Málsnúmer:1901481 /1807024

Tillaga að Aðalskipulagi Kópavogs 2019-2040, dags. 2. júlí 2021.

Minnisblað, dags. 2. júlí 2021. Helstu atriði í úrvinnslu með vísan til ábendinga.

Ábendingar og athugasemdir nr. 10 – Uppland – Niðurstaða umsagnar við 10.3.

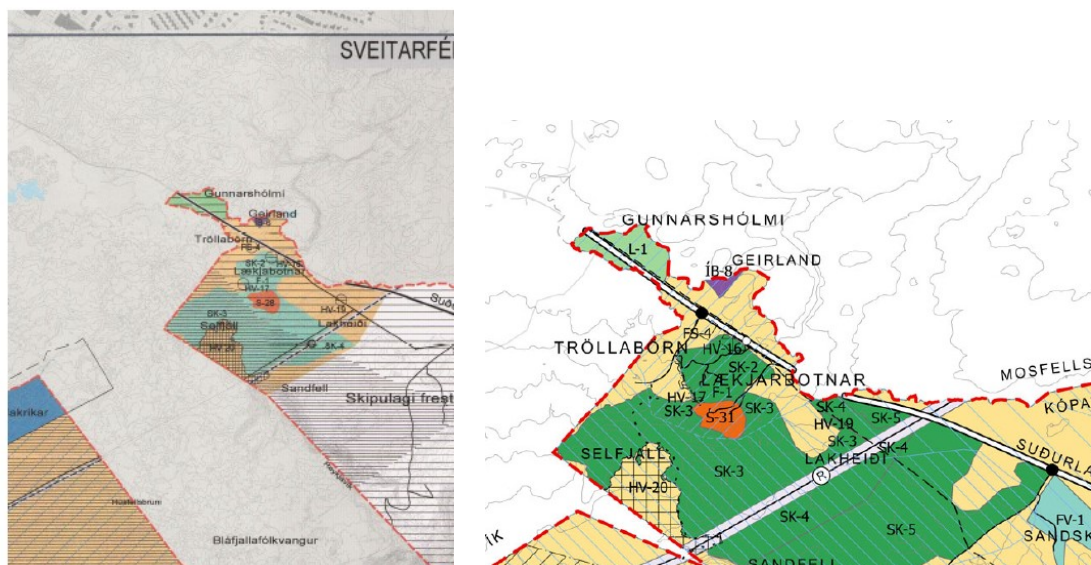
Með tilvísan í framkomnar athugasemdir og ábendingar Reiðveganefndar um reiðleiðir á Vatnsendaheiði er hér lagt til að á þéttbýlisupprátt nýs aðalskipulags verði bætt við leiðum suðaustast í heimalandinu frá Stóra-Bás að Vatnsendabotnum og í átt að Arnarbæli. Þessar tengingar ná Hjallaleiðinni sem og leiðinni inn í Grunnuvötnum í Garðabæ.

Hér er því lagt til að umrædd reiðleið verði færð inn á sveitarfélagsupprátt Aðalskipulags Kópavogs 2019-2040.
